监理通知单

工程名称：绍兴光年新能源有限公司柯桥地区 12.74504MW 分布式光伏项目

编号：SXJH-TZD - 20170427

事由：关于贵司施工规范相关事宜

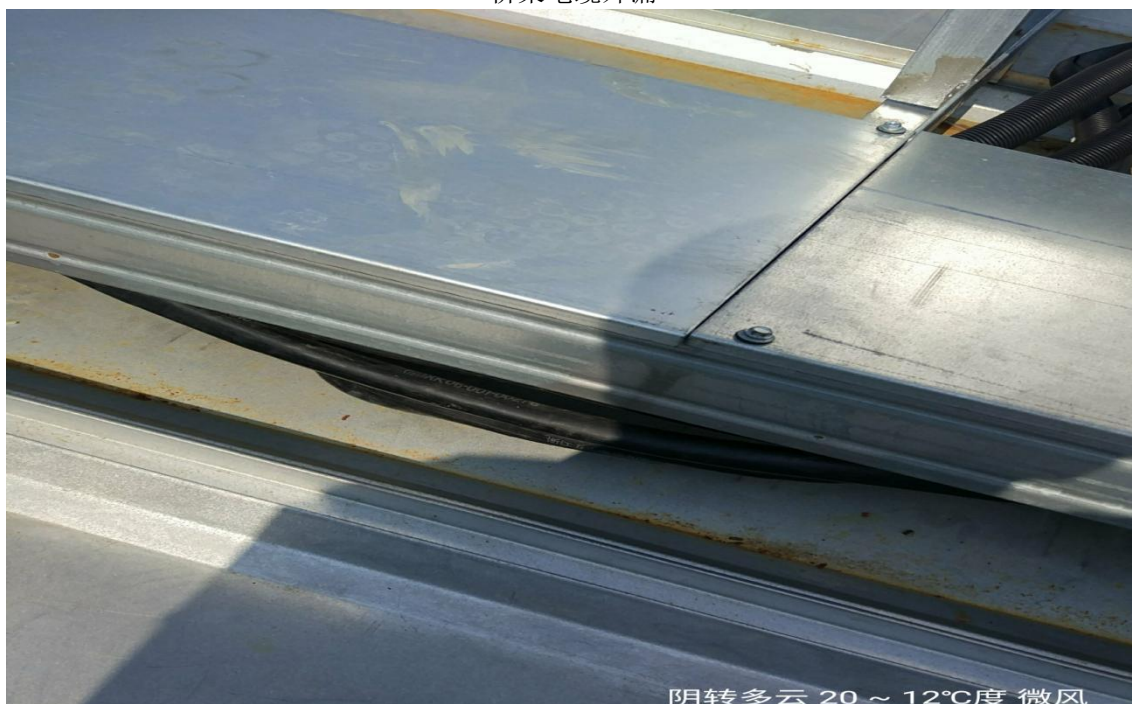
汇流箱内部未用防火泥封堵

接地线缆不符合规范

桥架电缆外漏

接地线缆不符合规范

桥架固定螺丝生锈

桥架未接地

- 1、部分项目汇流箱内部未做防火泥封堵，要求全部项目排查整改；
- 2、接地线缆不符合规范，要求全部项目按照图纸要求整改；
- 3、桥架盖板部分未固定，要求全部项目全部排查整改；
- 4、桥架固定螺丝生锈，要求全部项目全面整改；
